**Sujet :** Projet Cuttoli-Corticchiato PC 02A 10 323 D0004: projet de CR  
**De :** BERGES Sebastien (SACT Prévention des Risques et Planification Chef d'unité) - DDT 2A/SACT/UPRP <sebastien.berges@corse-du-sud.gouv.fr>  
**Date :** 12/02/2026 à 15:06  
**Pour :** NEGA-LECCIA Chantal (SACT Unité droit des sols Instructrice ADS) - DDT 2A/SACT/UDS <chantal.nega-leccia@corse-du-sud.gouv.fr>

**Sujet :**Re: [INTERNET] RE: Projet Cuttoli-Corticchiato PC 02A 10 323 D0004: projet de CR

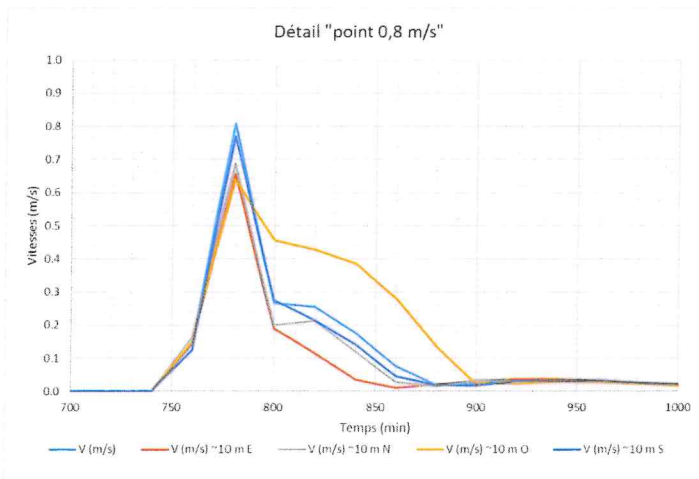
J'ai demandé à M Chevallet les points situés entre 10 et 20 mètres autour du point concerné, il y a donc 4 points supplémentaires placés :

Au Sud, A l'ouest, à l'est et au Nord du point concerné.

Sans surprise, les vitesses décroissent (très) rapidement, et un peu plus lentement à l'Ouest de notre point, ce qui est cohérent puisque le courant se situe principalement à l'Ouest.

Si on analyse attentivement ces points, on pourrait d'ailleurs augmenter notre implantation à minima de 10 à 20 mètre de plus vers l'ouest (zone où nous avons retiré beaucoup de panneaux), car le courant passe assez rapidement en dessous de 0,50 mètres/seconde (au bout de 20/25 minutes) pour décroître ensuite plus lentement (mais en dessous de 0,50 m/s).

C'est exactement ce que nous souhaitons

Cela permet de démontrer le passage très ponctuel de la partie ouest du projet au dessus de 0.5 m/s.

Je vous propose ainsi de partir sur le projet d'implantation (plan de calepinage) transmis le 15/10/2025.

Par ailleurs, nous reprendrons les autres éléments évoqués en date du 07/10/2025 a minima sous forme de prescriptions
